Van: [redacted]
Verzonden: dinsdag 22 mei 2018 15:39
Aan: [redacted]
Onderwerp: Terrasvergunning Café Batavia
Bijlagen: terras2.pdf

PRINS HENDRIKKADE 85

Op 6 maart 2018 heeft u een aanvraag ingediend voor een terras voor Prins Hendrikkade 85. Uw aanvraag is niet compleet.

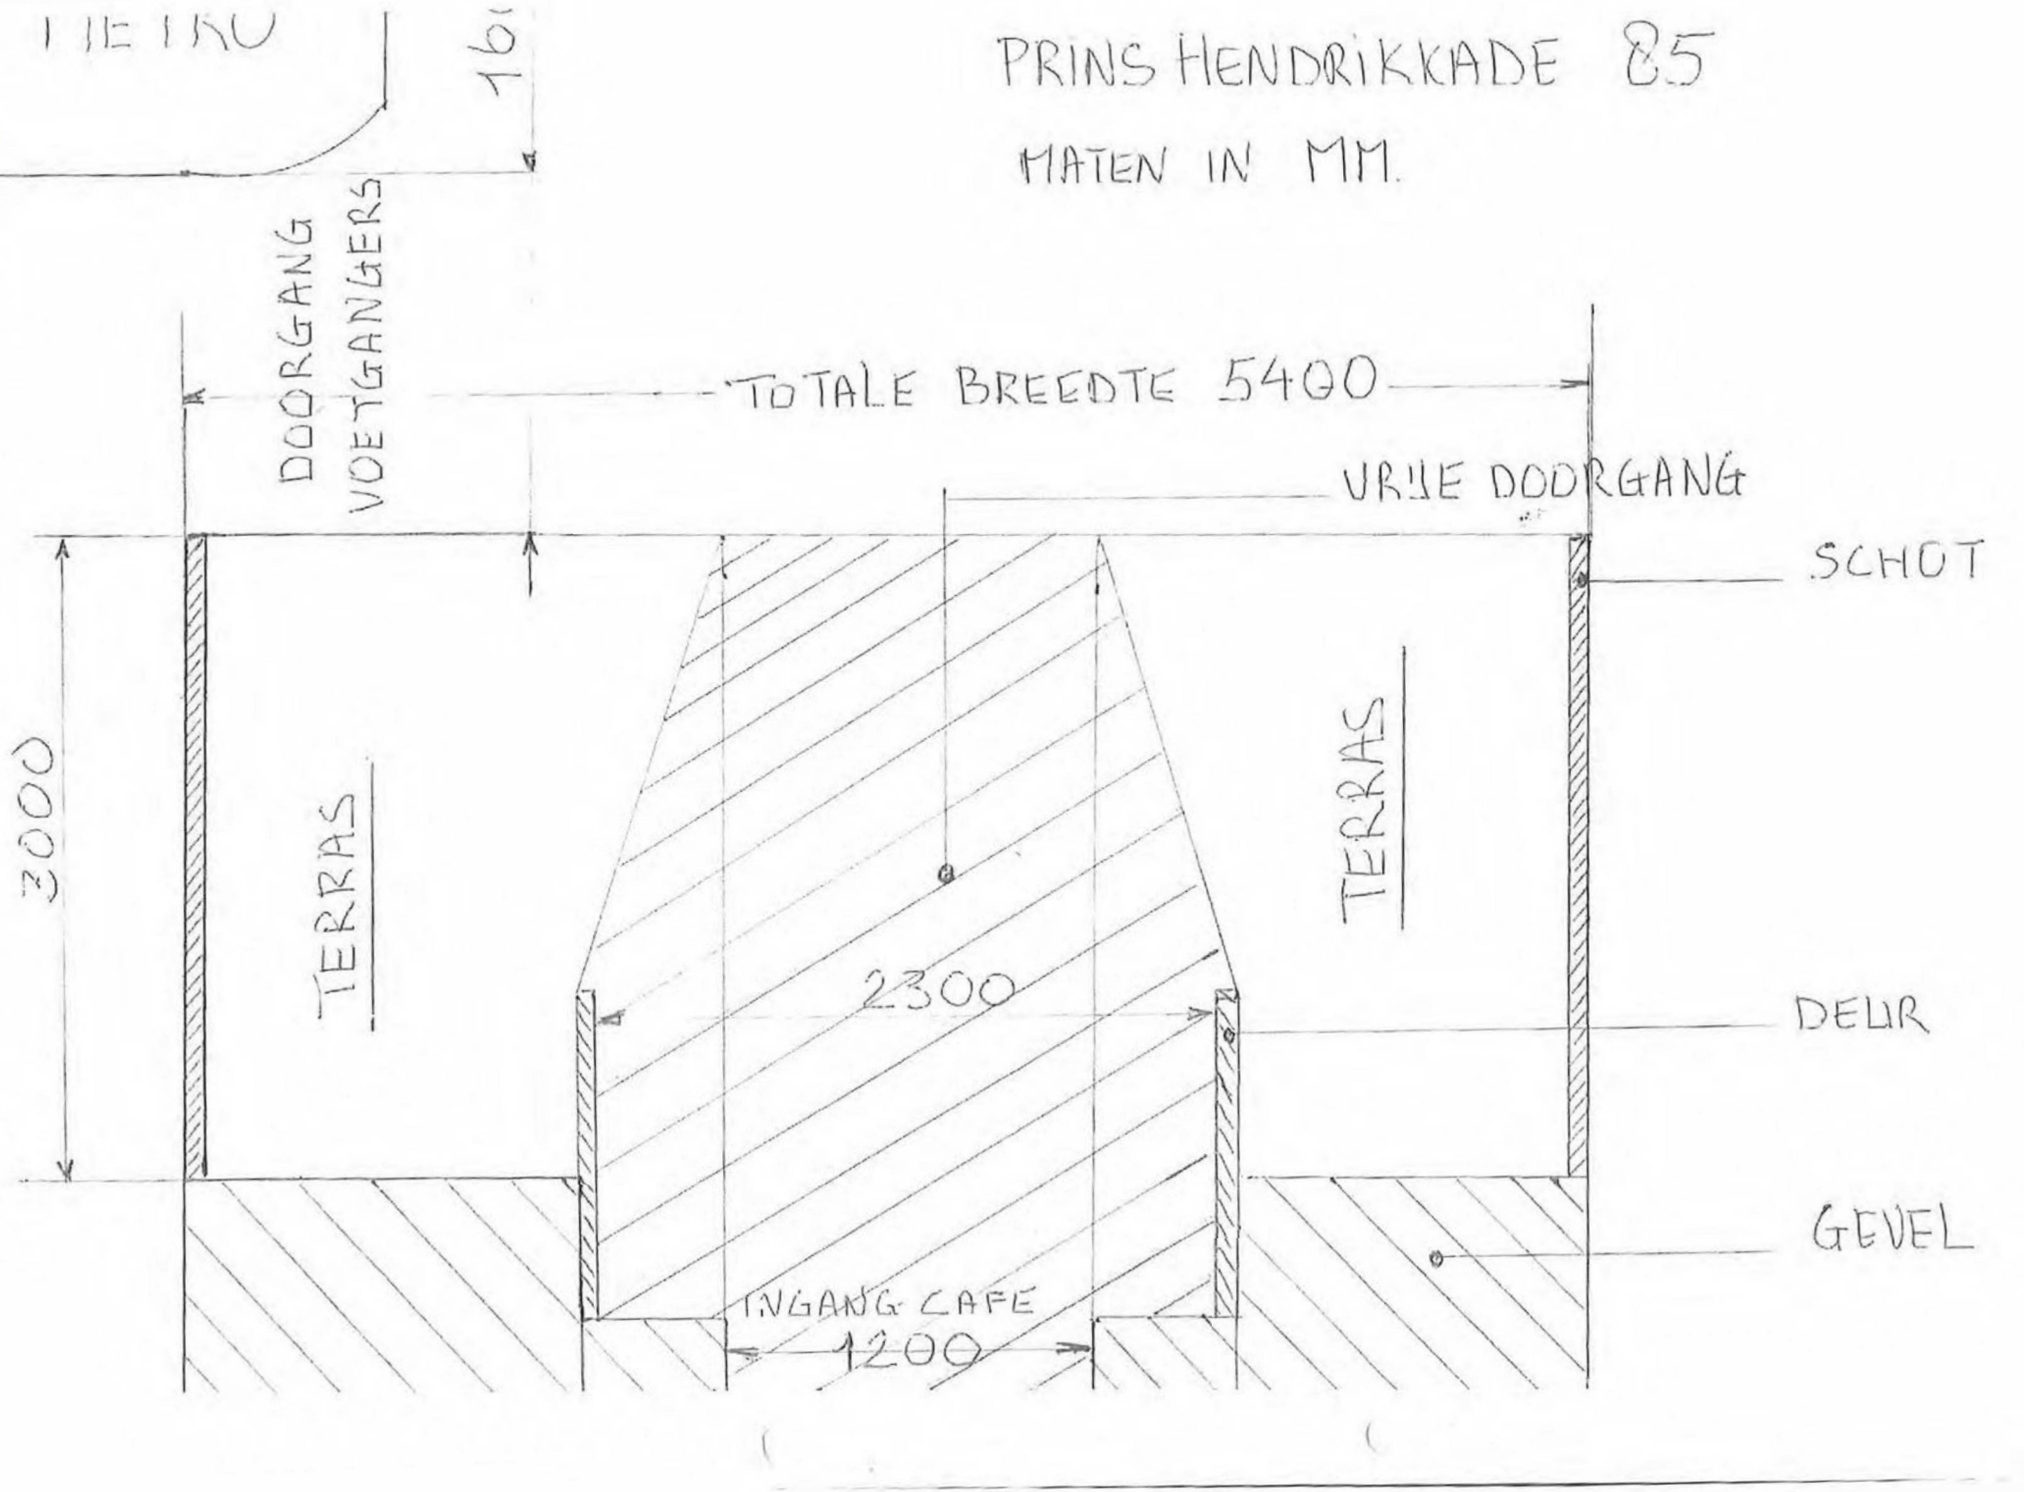
U heeft een terrastekening ingestuurd waarop te zien is dat het terras is gesitueerd voor de toegang van het horecabedrijf. Terrassen mogen echter niet voor een toegang staan. Wanneer de toegang bestaat uit meerdere deuren is het wellicht mogelijk om één deur permanent gesloten te houden en daar wel en terras voor te zetten. Hiervoor dient uw wel zelf een vluchtcapaciteitsberekening te maken.

- Een nieuwe terrastekening;
- Foto's met een impressie van waar u het terras wil plaatsen. U kunt dit doen door met tape de contouren van het terras aan te geven;
- Een vluchtcapaciteitsberekenig.

Bijgesloten vindt u de hernieuwde tekening aanvraag terrasvergunnning.
Wellicht ten overvloeide is het gearceerde gedeelte vrije doorgang.
